Modulo per la presentazione delle osservazioni per i piani/programmi/progetti sottoposti a procedimenti di valutazione ambientale di competenza statale

ID: Codice procedura13034

“Progetto di un nuovo parco eolico, denominato "Energia Sorano", costituito da n.8 aerogeneratori, ciascuno di potenza nominale pari a 6,2 MW, per una potenza complessiva di 43,4 MW da realizzarsi nel comune di Sorano (GR) e relative opere di connessione”

ALLEGATO 3 - ELABORAZIONE DEL PIANO DI GESTIONE DEL PATRIMONIO PAESAGGISTICO E STORICO-CULTURALE

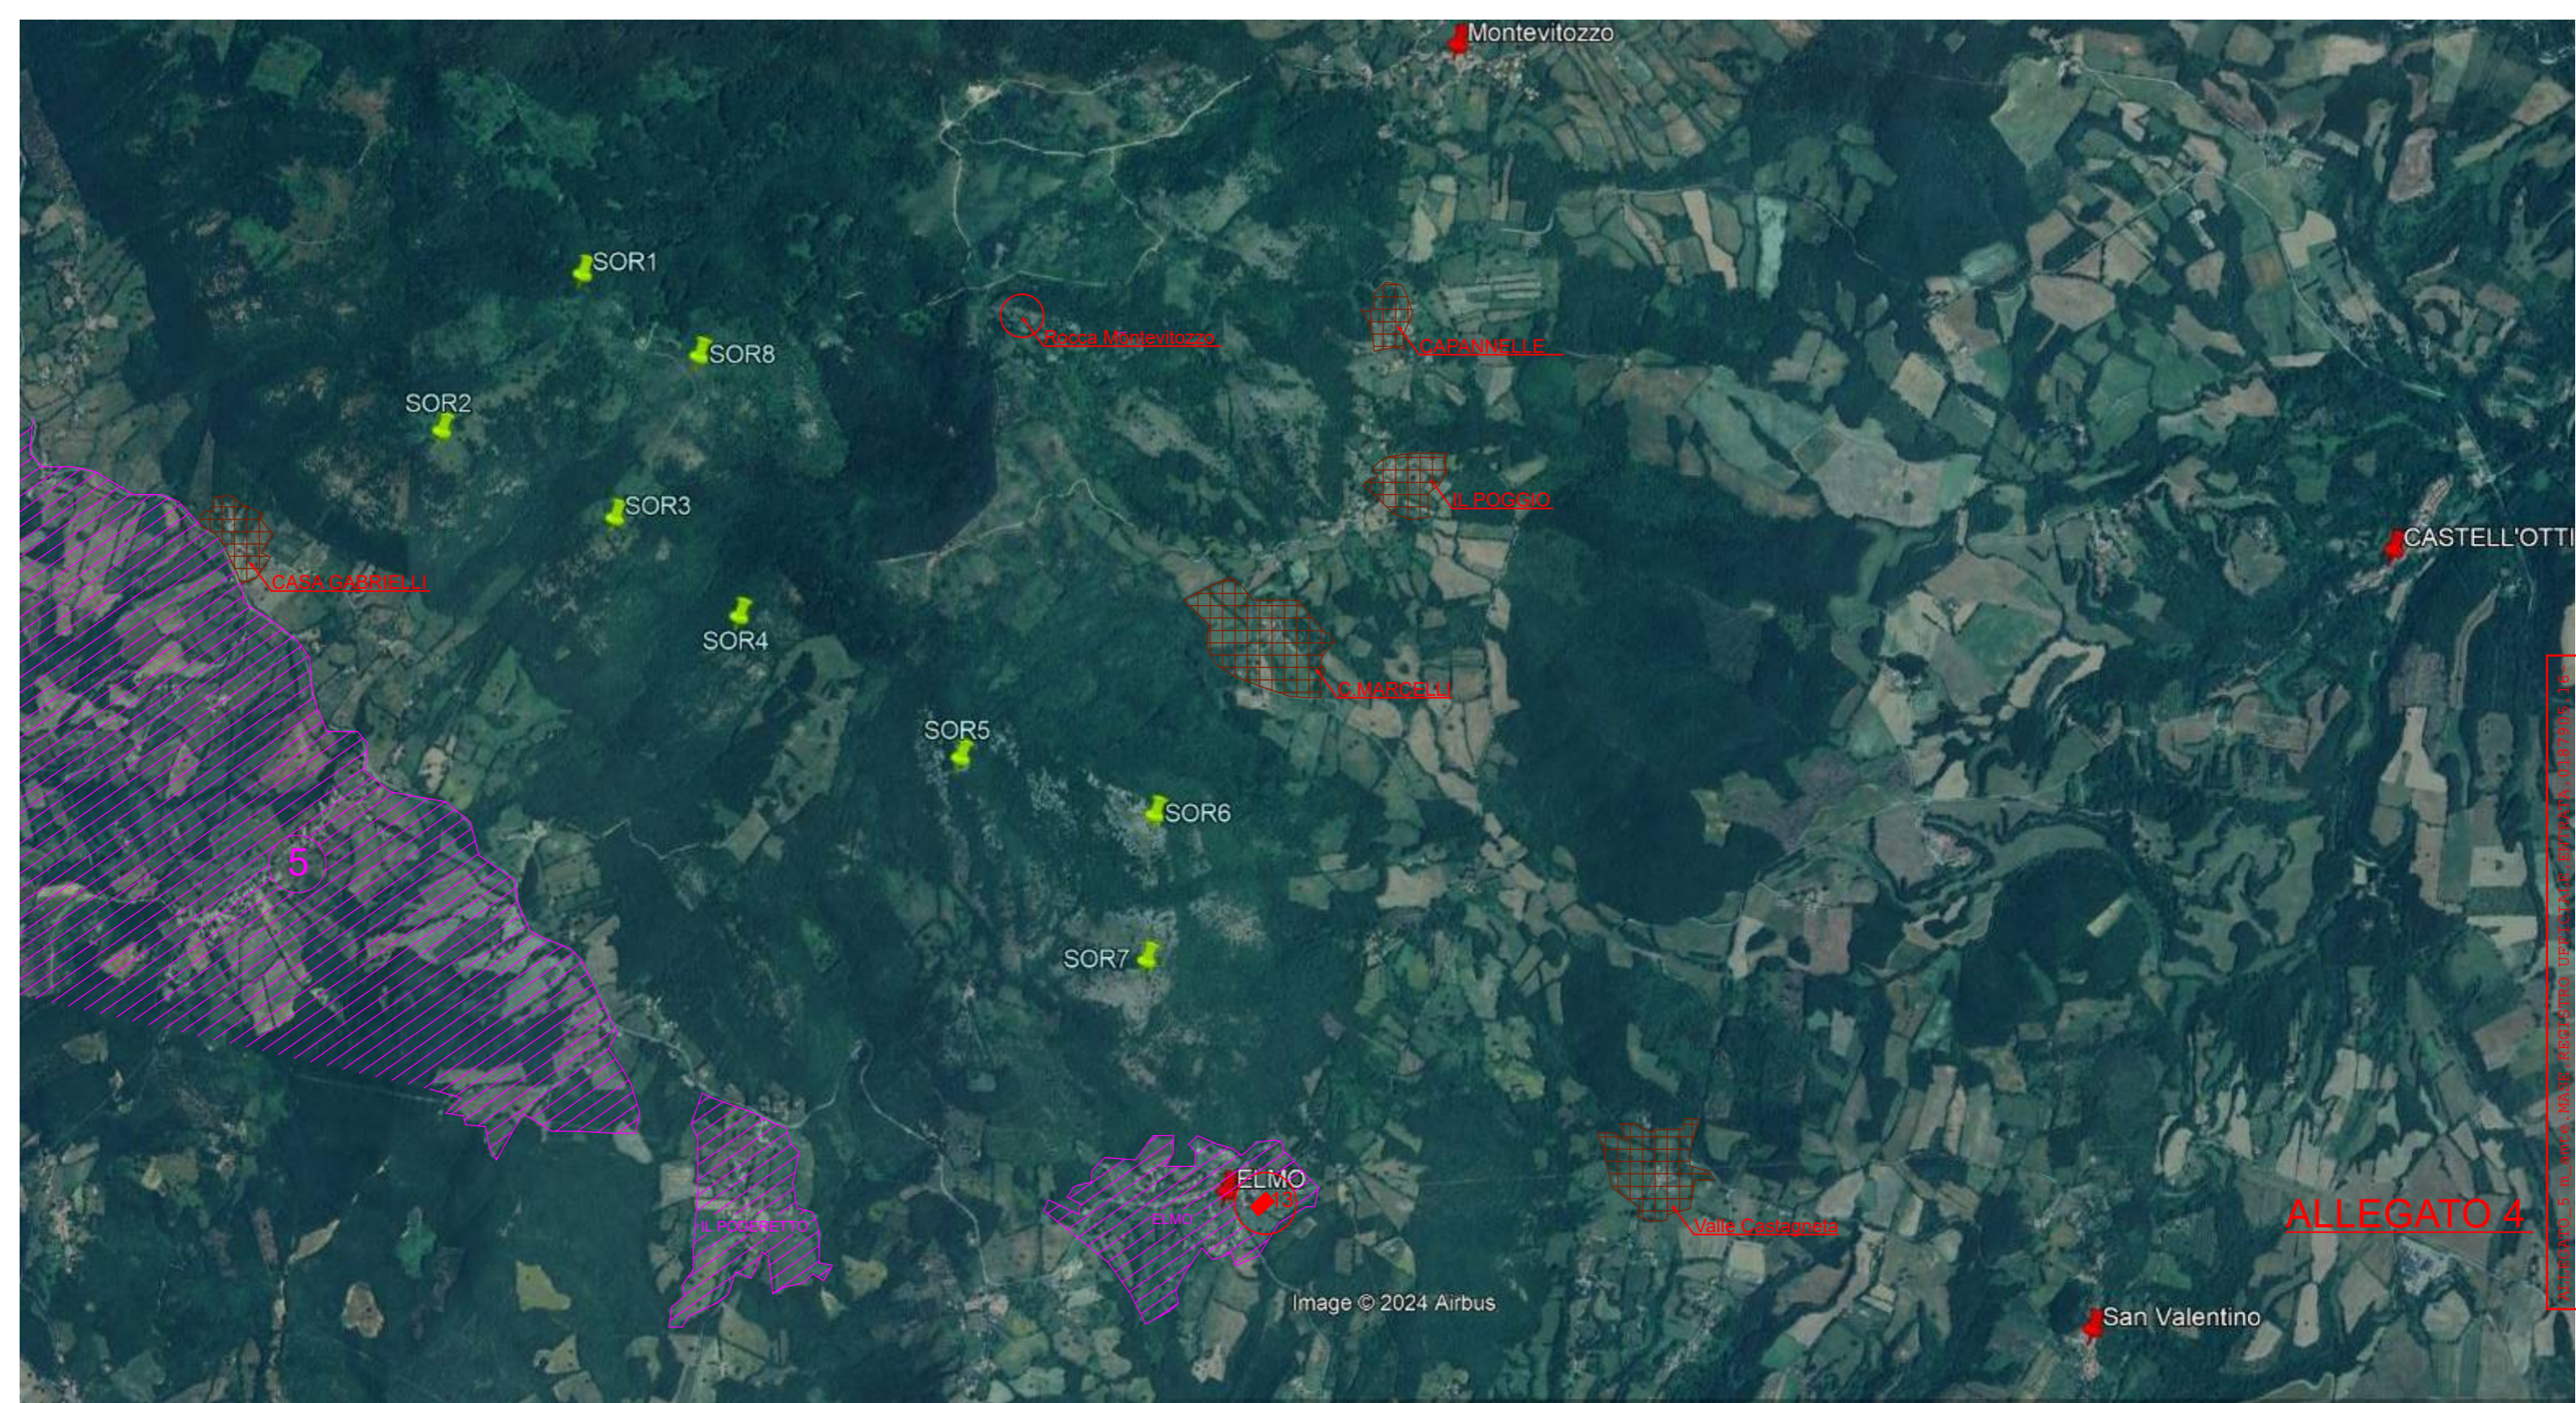
Eolico SORANO	Ambiti Territoriali con Specifiche limitazioni (Distanze in mt.)		
	⑤	IL PODERETTO	ELMO
SOR.1 📍	1.600	2.950	////
SOR.2 📍	800	2.600	////
SOR.3 📍	1.200	2.000	2.900
SOR.4 📍	1.300	1.800	2.400
SOR.5 📍	1.600	1.400	1.500
SOR.6 📍	2.100	1.700	1.100
SOR.7 📍	1.900	1.400	600
SOR.8 📍	1.800	2.600	////
